Réponse à l'avis de l'UDAP du 20/01/2026

Projet éolien des Moulins de Méry Méry-la-Bataille (60)

Synthèse des éléments demandés (avis de l'UDAP de l'Oise)

PM n°1 : Sortie ouest de Méry-la-Bataille

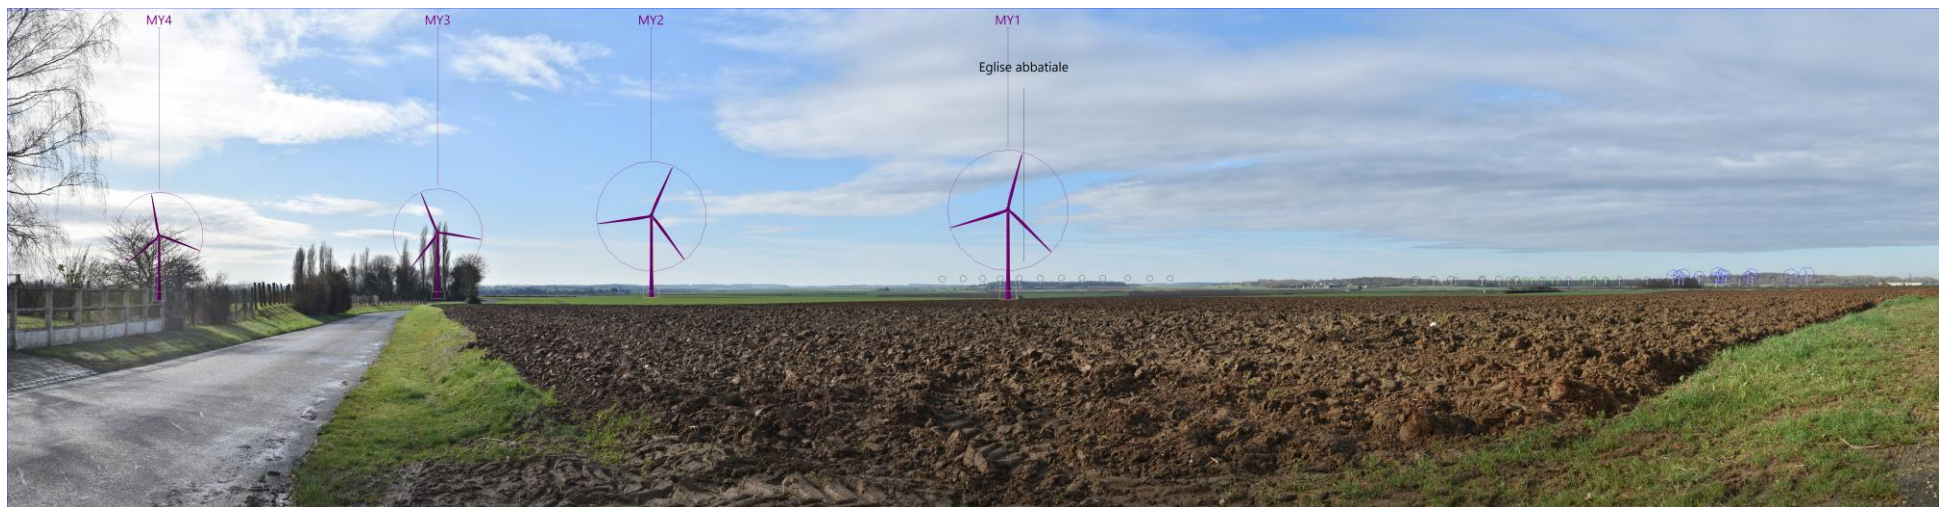
- Depuis la sortie sud-ouest de Méry-la-Bataille, « *en se décalant de quelques mètres pour apprécier la présence de l'abbaye dans le paysage* ».
- Depuis les abords de l'abbaye de St-Martin-aux-Bois, illustrer les éventuelles covisibilités au-delà du mur adjacent à l'abbaye.
- Depuis le chemin pédestre AS15 longeant le bois de Saint-Martin
- Depuis la D152 reliant le Ployon à Tricot, pour illustrer l'impact sur l'église classée de Tricot

Au niveau de la sortie ouest de Méry-la-Bataille, le projet est partiellement visible (2 éoliennes sont partiellement masquées par la végétation). Depuis ce point de vue, l'abbaye de St-Martin-aux-Bois ne se distingue que très difficilement puisque l'église abbatiale n'émerge pas de la ligne d'horizon. Par ailleurs, ce n'est pas un axe de découverte de ce monument, si bien que le projet des Moulins de Méry ne porte pas atteinte à la conservation de ce monument depuis ce point de vue.
